## 改善箇所説明図

### 改善の内容

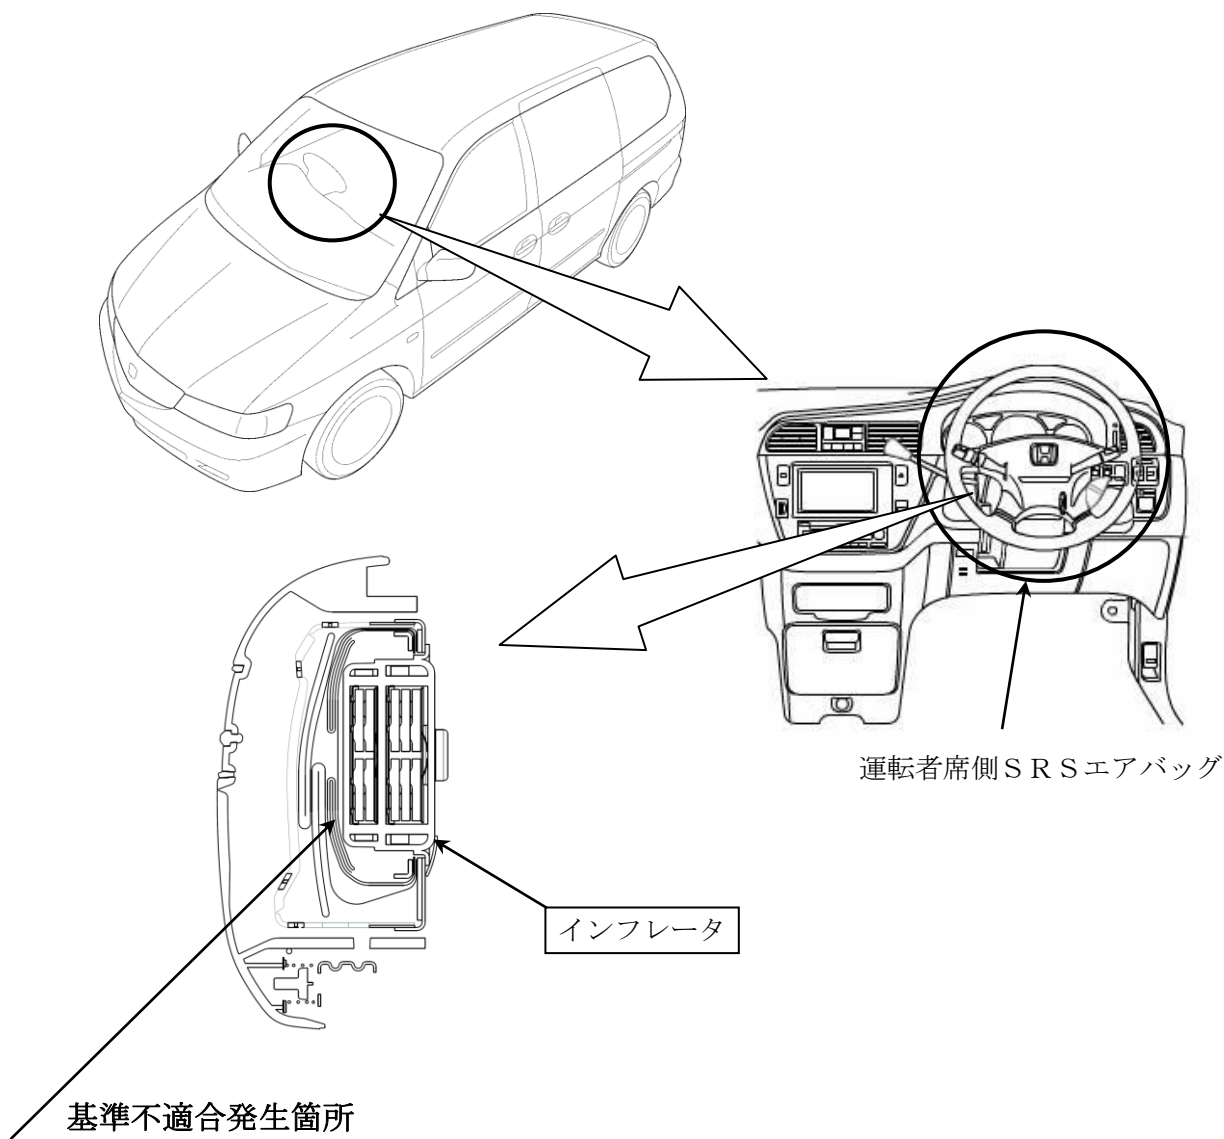
特定の運転者席側SRSエアバッグのインフレーター（膨張装置）において、エアバッグ展開時にインフレーター内圧で容器が破損して構成部品が飛散し、乗員が負傷するおそれがある。

全車両、運転者席側SRSエアバッグのインフレーターを代替品と交換する。

注：  は交換部品を示す。

識別：助手席側ドアの下側ヒンジ部上側ボルト頭部に黄色ペイントを塗布する。
